**PROJETO DE CONSTRUÇÃO DA INSTALAÇÃO AVÍCOLA  
DE MANUEL AFONSO, SOCIEDADE AGROPECUÁRIA  
LDA, DE SARZEDAS - CASTELO BRANCO**

**ADITAMENTO AO ESTUDO DE IMPACTE AMBIENTAL**

**Maio 2024**

**Figura 2.1** - Implantação das Edificações do Projeto Sobre Carta Militar e Sobreposição com Linhas de Água

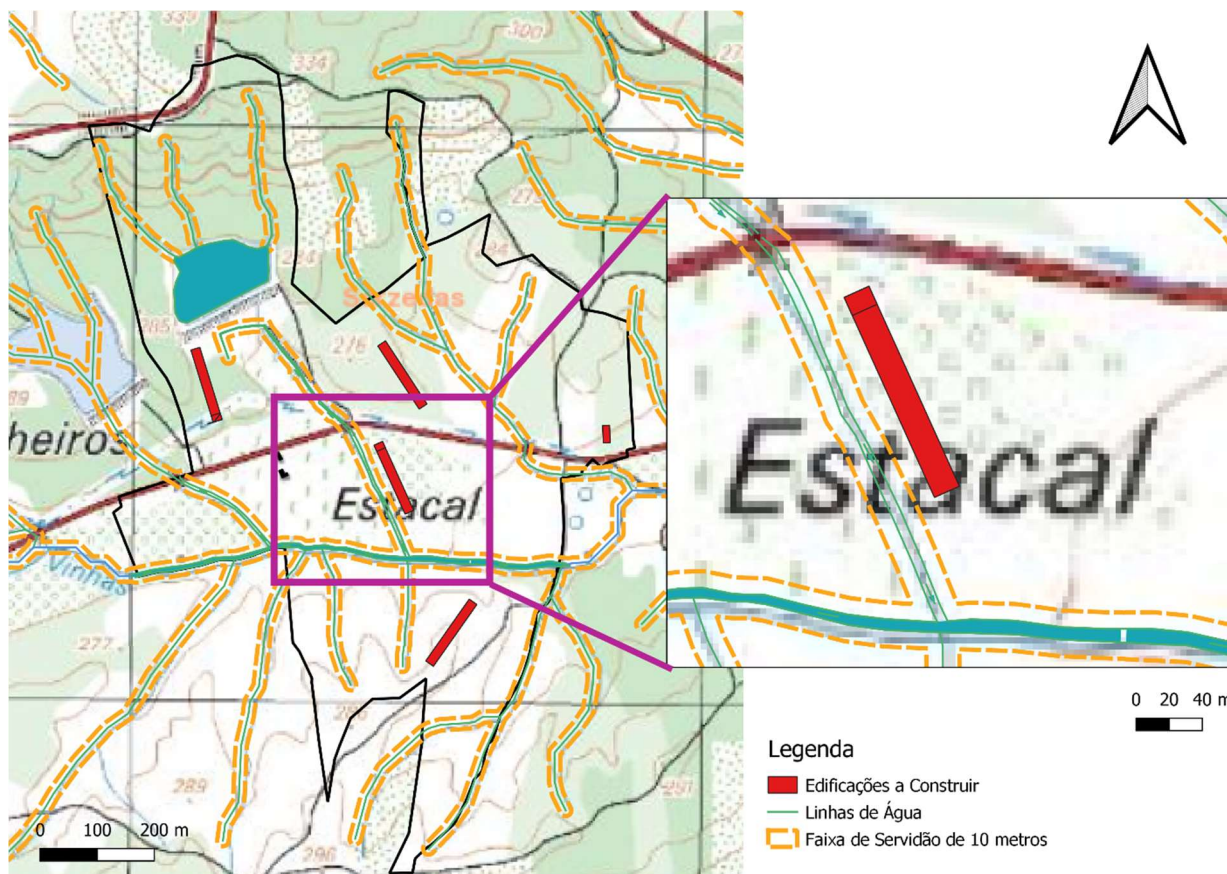
**6. Esclarecer a discrepância observada entre a representação da localização do edifício entre a planta de implantação e a cartografia do PDM e REN. Segundo a**

planta de implantação, o edifício (Pavilhão P2) não interfere com linhas de água. Contudo, da Planta de Condicionantes do PDM de Castelo Branco, o mesmo edifício interfere com linha de água (Figuras 1 e 2). Salienta-se que observada a rede hidrográfica, a topografia do terreno, considera-se que dadas as características da linha de água em questão deve ser assumida a faixa de 10m livre de qualquer ocupação com carácter definitivo ao solo;

Fig. 1 – Planta de implantação dos edifícios associados ao projeto (edifício assinalado não interfere com linha de água).

Fig. 2 – Planta de condicionantes do PDM de Castelo Branco (edifício assinalado interfere com linha de água).

Face ao exposto esclarece-se que a edificação em questão, nomeadamente, o edifício P2, não se encontra sobre qualquer linha de água como se pode observar na figura seguinte sobre Carta Militar, mais recente, à escala de 1:25 000. Mais se refere que todas as infraestruturas a construir foram projetadas de forma a não se sobreporem a qualquer linha de água e a garantirem uma distância mínima de 10 metros das mesmas, conforme exposto

no Desenho EIA-AV-SARZ-04a - Planta de implantação, apresentada em anexo ao presente documento.

Considera-se que o exposto na Carta de Condicionantes do PDM de Sarzedas, aprovado em 1994, se encontra desatualizado, encontrando-se o mesmo sobre processo de Revisão,

**Figura 2.7** - Massas de Água Superficiais na área de estudo e envolvente

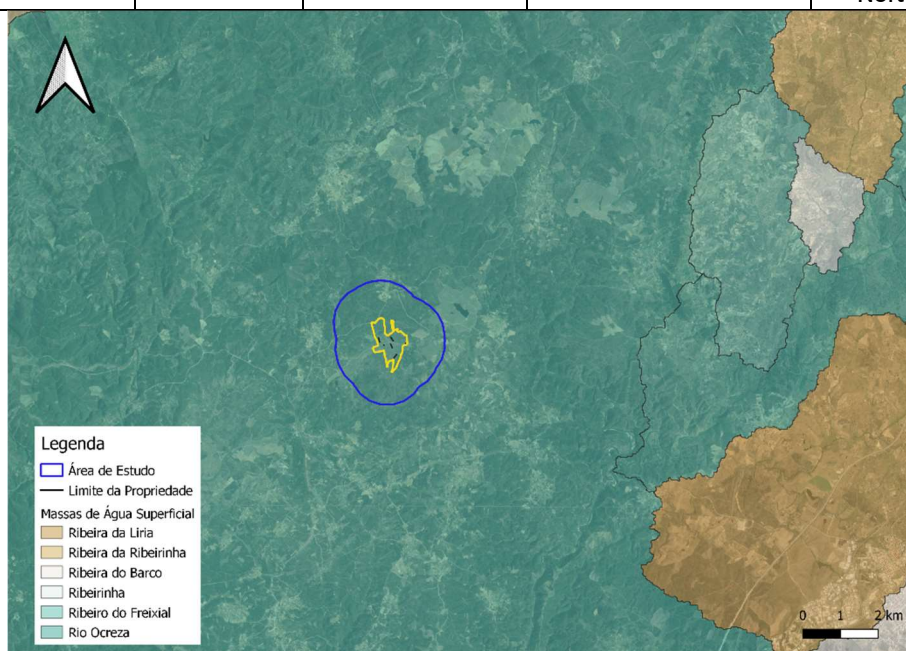
**24. Caracterizar o estado da massa de água rio Ocreza (PT05TEJ0885) de acordo, também, com os trabalhos de caracterização e diagnóstico das massas de água, no âmbito do Plano de Gestão de Recursos Hídricos (PGRH) - 3º ciclo de Planeamento (2022-2027), disponíveis em: Planos de Gestão de Região Hidrográfica | Agência Portuguesa do Ambiente (apambiente.pt);**

O estado da massa de água rio Ocreza (PT05TEJ0885) é caracterizado seguidamente de acordo com os trabalhos de caracterização e diagnóstico das massas de água, no âmbito do Plano de Gestão de Recursos Hídricos (PGRH) - 3º ciclo de Planeamento (2022-2027),

A drenagem superficial do terreno de implantação das instalações avícolas é direcionada para uma linha de água existente na fronteira do terreno da propriedade, designada de ribeira das Vinhas

Figura 2.9 - Mapa do Índice de EPPNA para a área em estudo (adaptado de INAG, 2000)

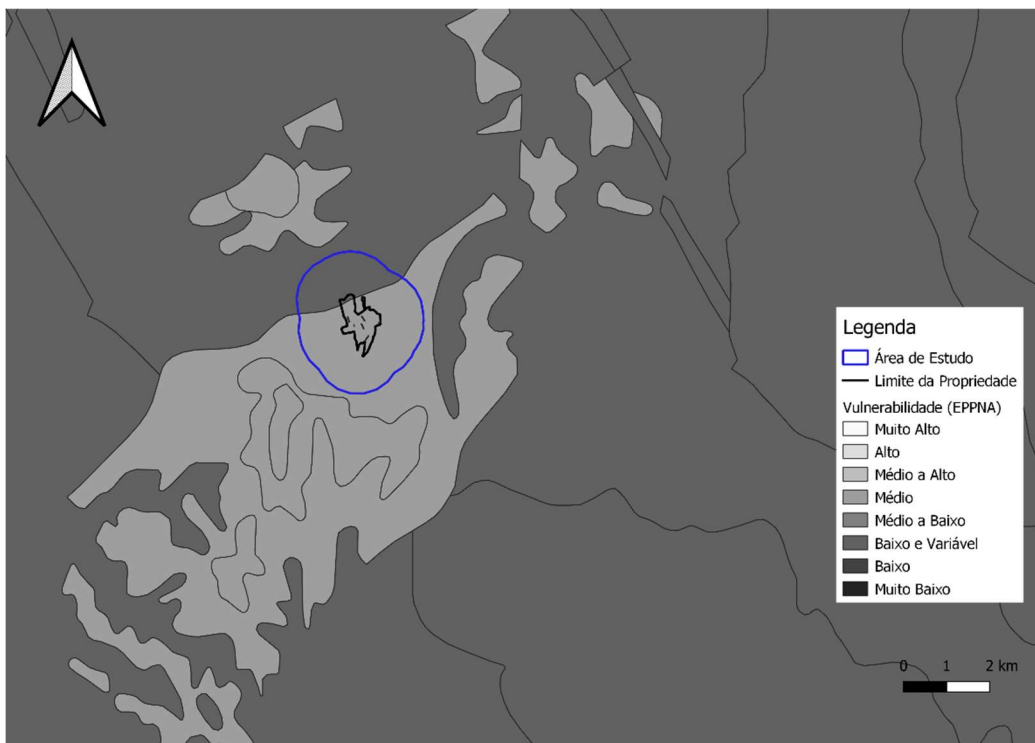
25. No que diz respeito à caracterização hidrogeológica a nível local, descrever a formação geológica aflorante e suas litologias, as quais podem ser acedidas pela consulta da Carta Geológica de Portugal Continental, à escala 1:500 000, Folha Norte e respetivas legendas e ainda pela consulta ao documento Sistemas Aquíferos de Portugal Continental (Almeida et al., 2000), Maciço Antigo (A), Zona Centro Ibérica (ZCI)”.

De acordo com a metodologia EPPNA, a Instalação Avícola de Sarzedas localiza-se numa área com vulnerabilidade que varia entre V4 - médio (Aquíferos em sedimentos não consolidados e sem ligação hidráulica com a água superficial ) e V6 - baixa a variável (Aquíferos em rochas fissuradas), associadas às formações geológicas do Rosmaninhal, respetivamente (figura seguinte).

**Figura 2.10** - Localização do Furo onde se realizaram as análises à qualidade da água subterrânea

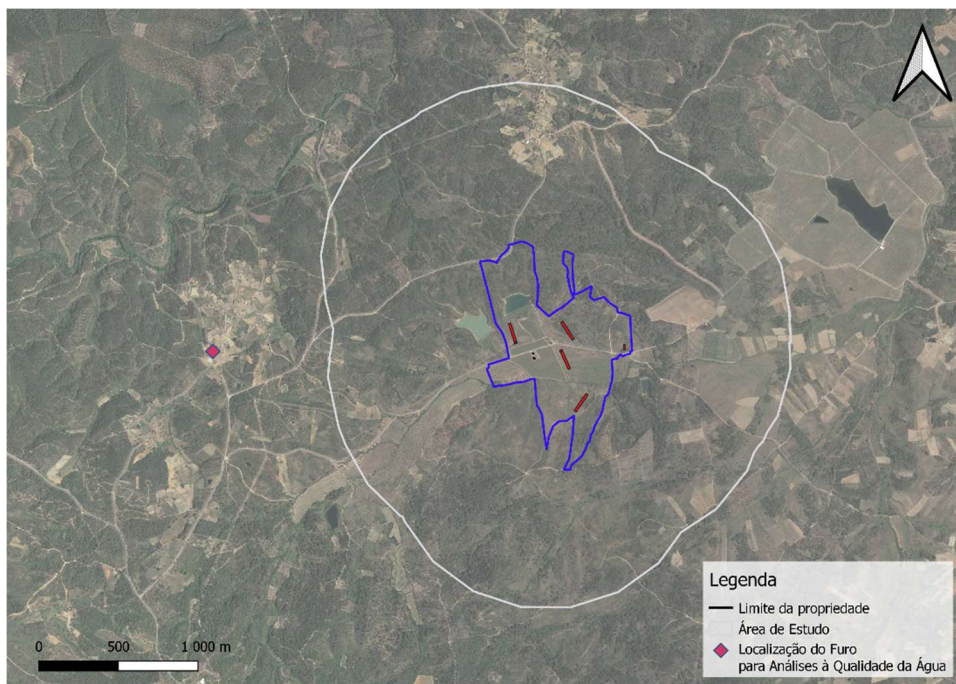
28. Caraterizar a qualidade da água a nível local, com o recurso a uma análise à água de um furo já executado e localizado na vizinhança da área de estudo, por exemplo, poderá ser o furo identificado no inventário de pontos de água subterrânea, como ID1. Os parâmetros a determinar deverão ser os seguintes: pH, Temperatura, Condutividade, SST, Nitratos, Azoto amoniacal, Manganês, Fósforo T, Sulfatos, Cloretos, Oxidabilidade, Estreptococos fecais, Coliformes Fecais e Coliformes Totais. Os critérios para avaliação da qualidade deverão ser os constantes em:

Conforme exposto no capítulo 7.4.6.3 do Relatório Síntese do EIA, para uma avaliação mais local realizou-se uma análise à qualidade da água de uma das captações na proximidade da instalação (figura seguinte). A recolha das amostras de água foi efetuada no dia 18/01/2024 (água de consumo e água não tratada). Apresentam-se no quadro seguinte os resultados obtidos.

**Figura 2.13** – Enquadramento geológico da Área de Estudo na Folha 4 da Cartografia Geológica de Portugal Continental à escala 1:200 000 (Meireles, 2020).

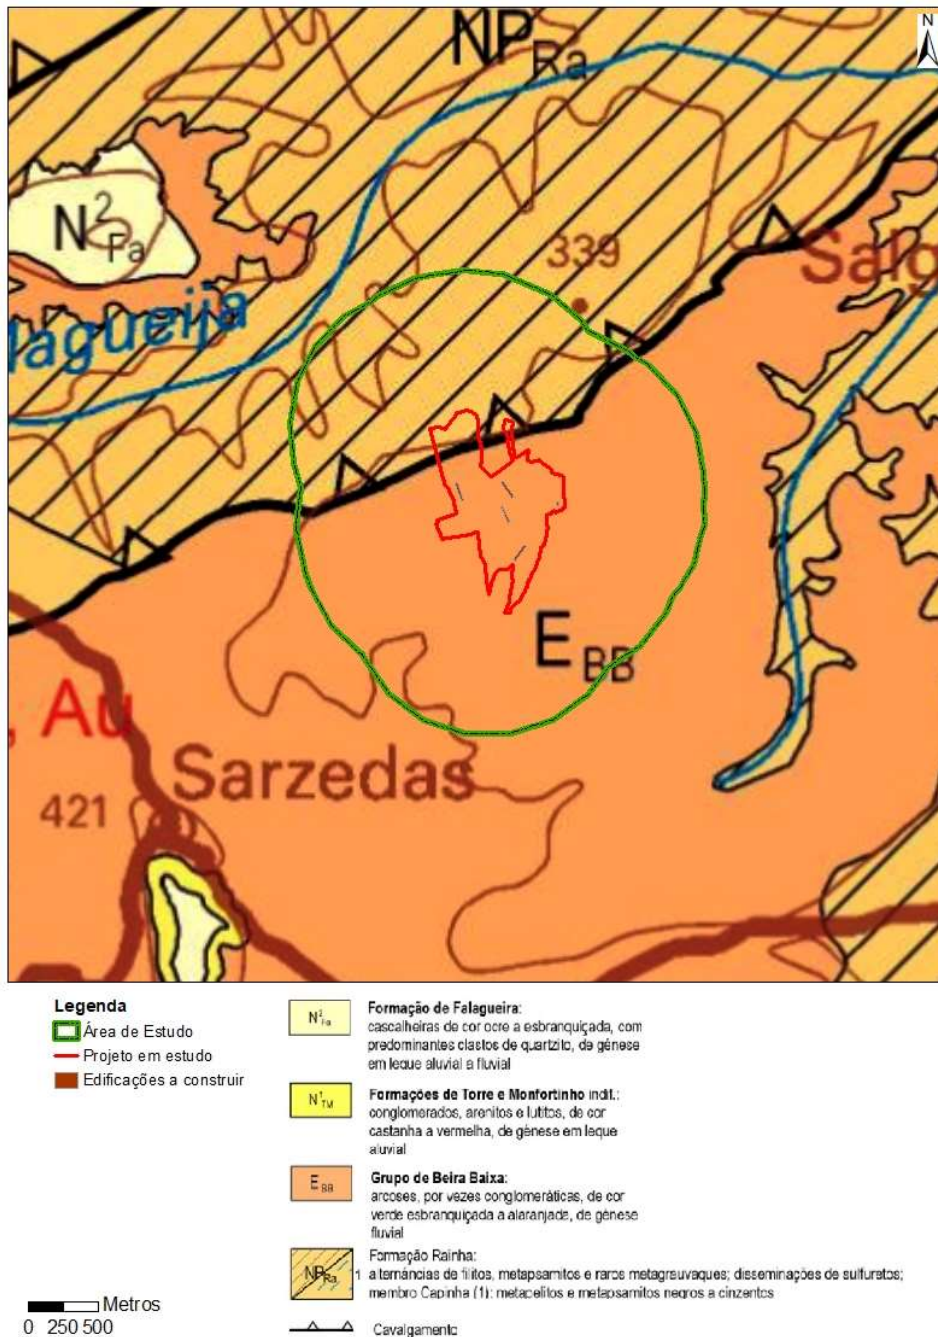
referências bibliográficas publicada sobre a região por diversos autores. Com o propósito da sua efetiva melhoria, em particular, de leitura e da representação das unidades geológicas, deverá ser realizado um esboço geológico cartográfico na escala 1:25 000 na área de implantação do projeto. Esta carta deverá conter limites entre unidades geológicas e elementos de natureza estrutural, nomeadamente as falhas, etc:

Assim, considera-se importante apresentar de seguida (Figura 2.13) o enquadramento geológico da área de estudo na Folha 4 da Cartografia Geológica de Portugal Continental à escala 1:200 000 (Meireles, 2020), utilizando a informação disponibilizada pelo Laboratório Nacional de Energia e Geologia (LNEG) em formato WMS.

Figura 2.14 - Perfil geológico de direção NNE-SSW com a representação da estrutura geológica existente na Área em Estudo (adaptado de Meireles, 2020).

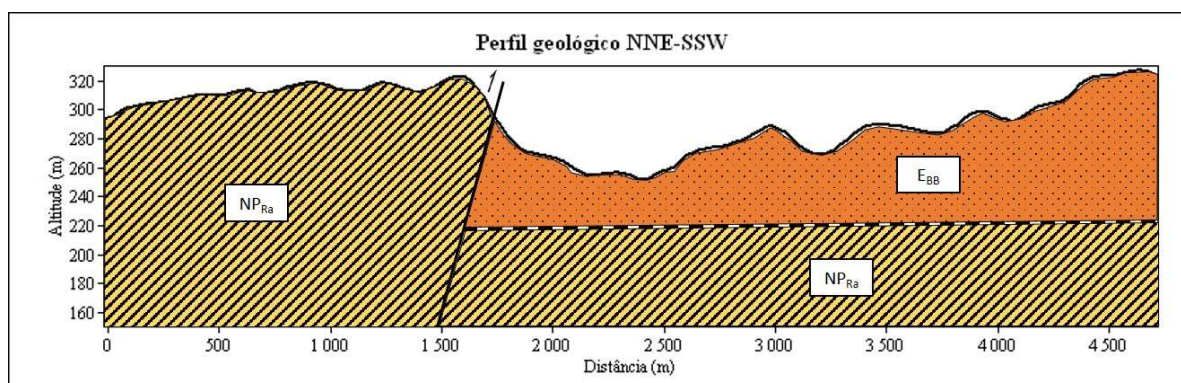
36. A compreensão da estrutura geológica do local em estudo deverá ser melhorada com a realização de um perfil geológico esquemático próximo da direção NNE-SSW sobre o esboço geológico solicitado no ponto antecedente.

Apresenta-se na figura seguinte o perfil geológico solicitado, com direção NNE-SSW, com a interpretação da estrutura geológica local constante na Folha 4 da Cartografia Geológica de Portugal Continental à escala 1:200 000 (Meireles, 2020).

Importa salientar que no perfil geológico encontram-se representadas as duas formações geológicas, denominadas “ $E_{BB}$  - Grupo de Beira Baixa” e “ $NP_{Ra}$  - Formação Rainha”, assim como a falha de Rapoula-Chão da Vã, de direção NE-SW.

**Figura 2.19** - Enquadramento da área de Estudo na Planta de Condicionantes do PDM de Castelo Branco (adaptado de <https://snig.dgterritorio.gov.pt/>).

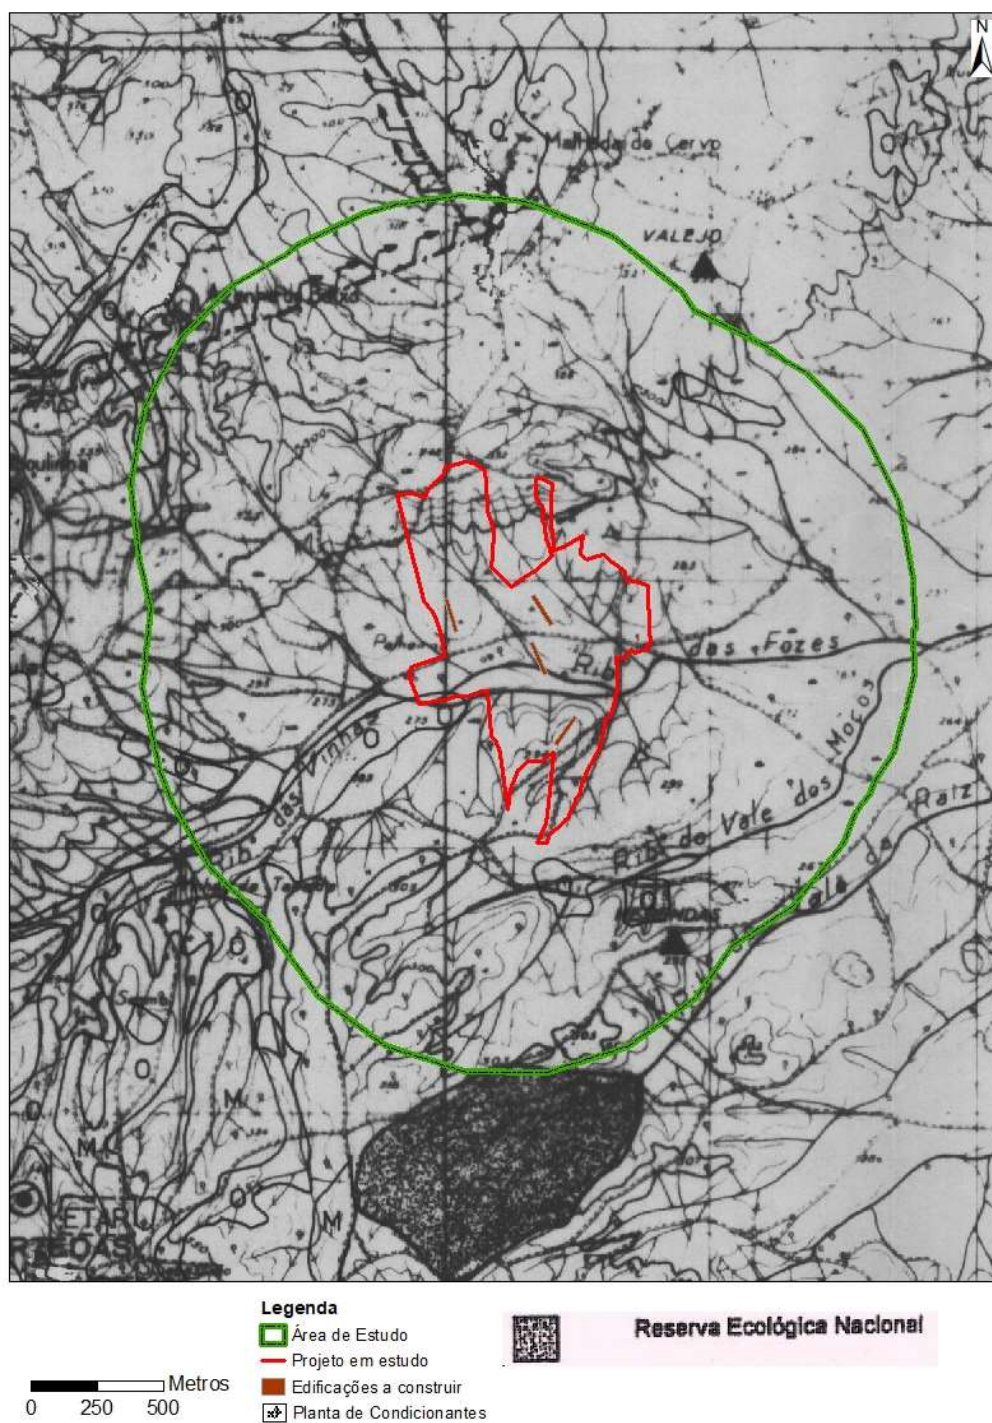
42. **Como poderão ocorrer movimentos de instabilidade gravítica, nomeadamente escorregamentos e fenómenos de aluimento, durante a concretização dos trabalhos na fase de abertura dos caboucos das fundações para a construção das estruturas avícolas, haverá necessidade de efetuar reconhecimento e inventariação das áreas potenciais onde poderão surgir os referidos movimentos.**

Segundo a Planta de Condicionantes do Plano Diretor Municipal de Castelo Branco, disponível na Plataforma SNIG em formato WMS, a área afeta ao Projeto em Estudo e mais concretamente os locais onde serão construídas as várias edificações e estruturas da exploração avícola, não se encontra abrangida pela tipologia REN denominada Áreas de Instabilidade de Vertentes (Figura 2.19), pelo que não é de supor a ocorrência de escorregamentos e fenómenos de aluimento durante a fase de construção.
